Contribution à l'enquête d'utilité publique sur le projet de Véloroute voie verte de Poilley au Mont Saint-Michel.

Avranches, le lundi 14 novembre 2016

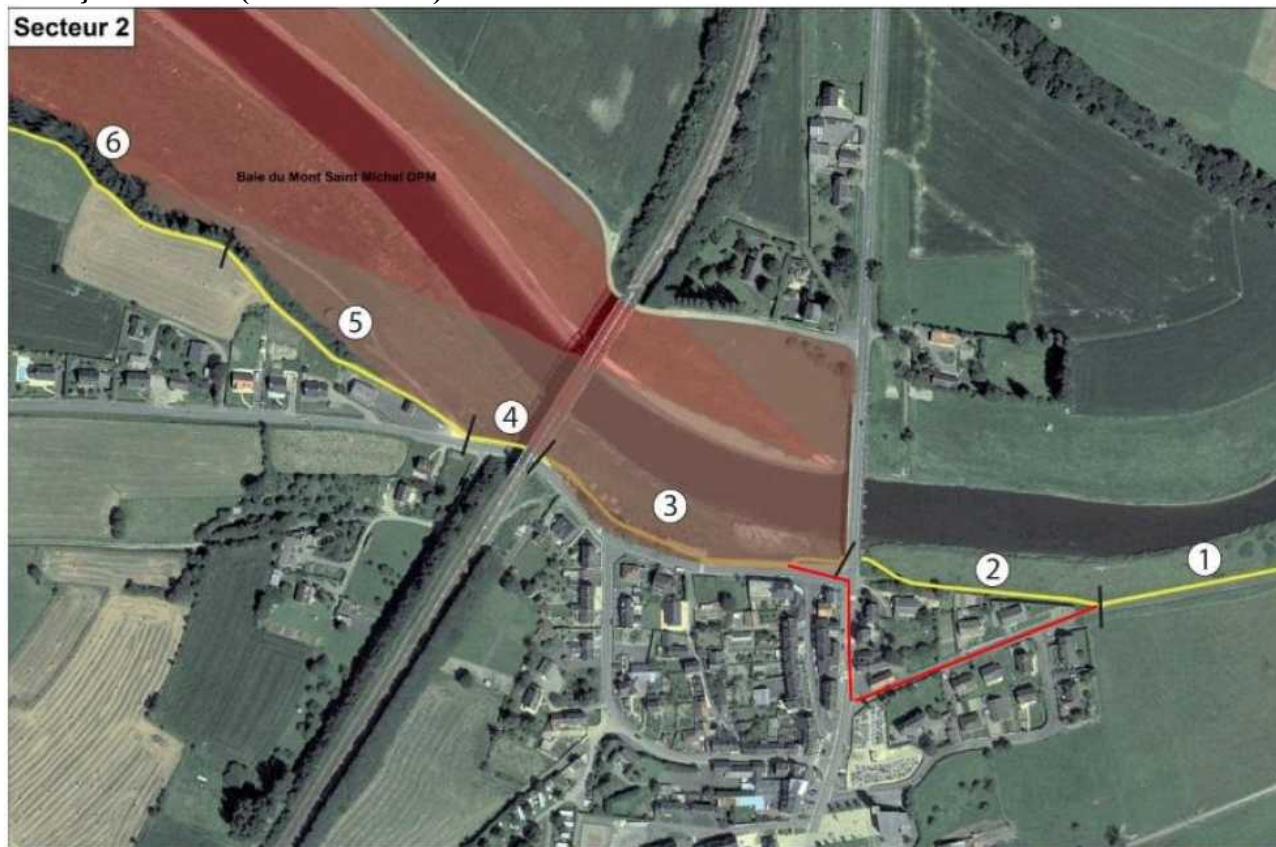
Sur une partie de la voie verte, une clôture est prévue pour que les usagers ne soient pas tentés de se disperser sur les herbus. Penser à un grillage à mailles assez larges pour permettre à la faune de passer sans danger (exemple des lièvres quittant l'herbu lors de fortes marées).

Dans la partie entre Huisnes et La Caserne, un aménagement en contrebas de la crête de la digue, du côté opposé au littoral, est nécessaire pour maintenir une vue sur la baie et réduire au maximum tout effet de présence pour la faune occupant le littoral. Nous recommandons un aménagement de la voie verte à 1,30 m par rapport à la tête de digue

### Tronçon 8 (Flagé)

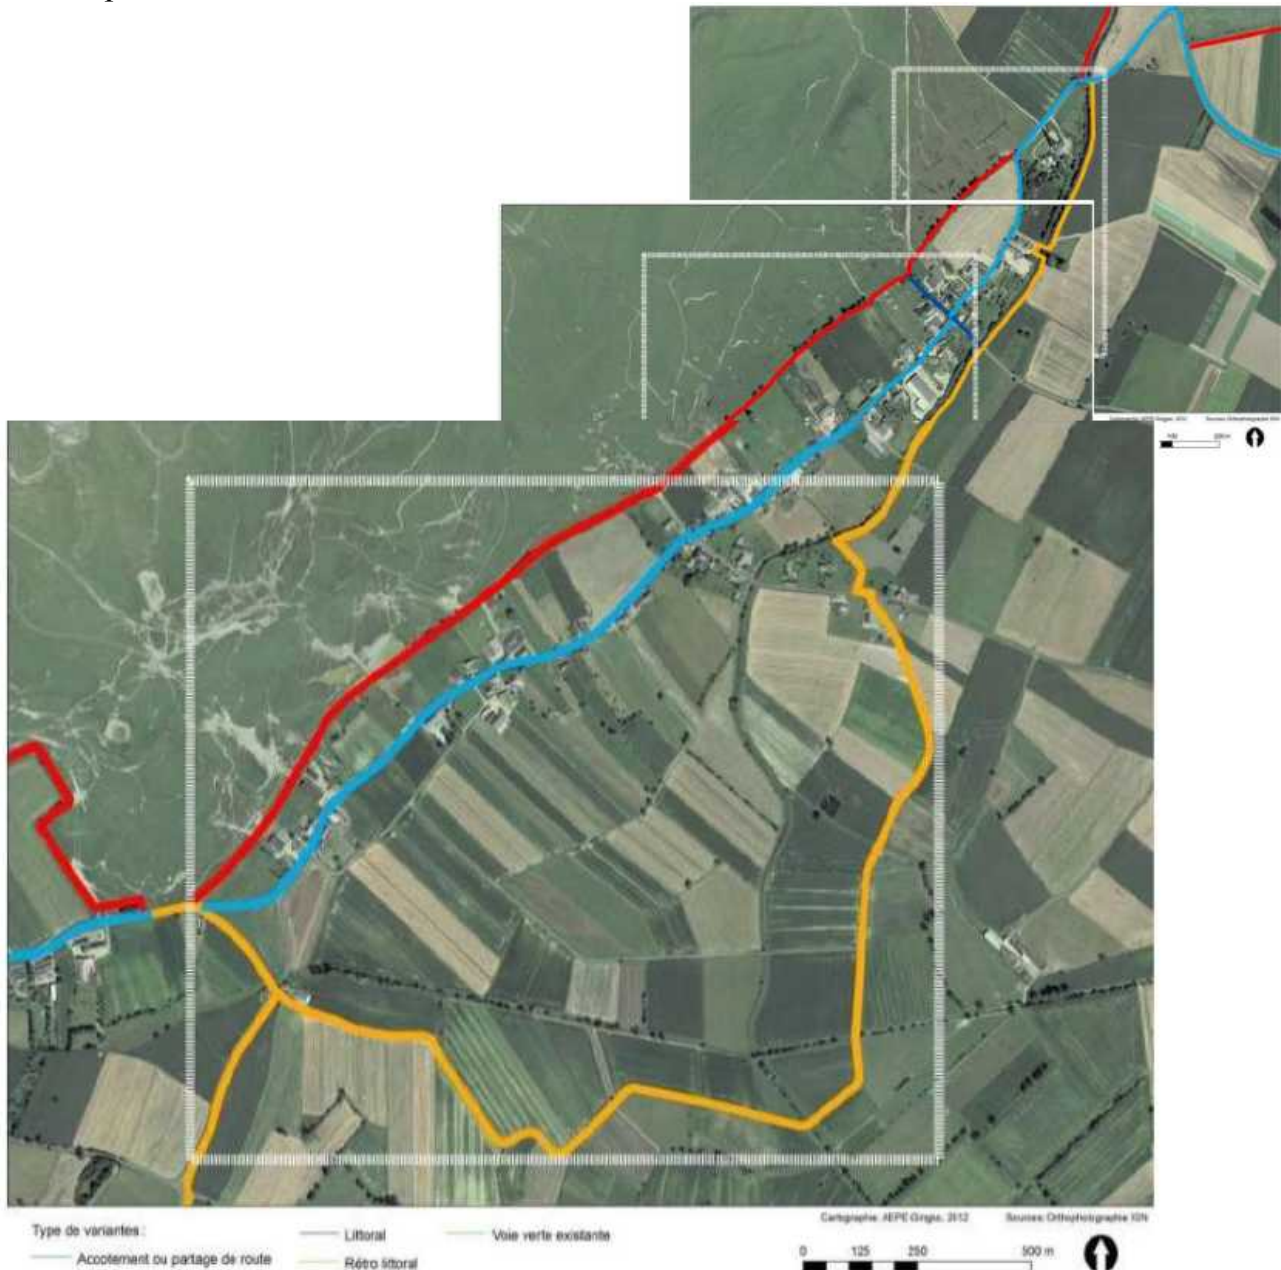
Le revêtement de la route est en partie bon, en partie dégradé : penser aux vélos de route (pneus fins) et chargés.
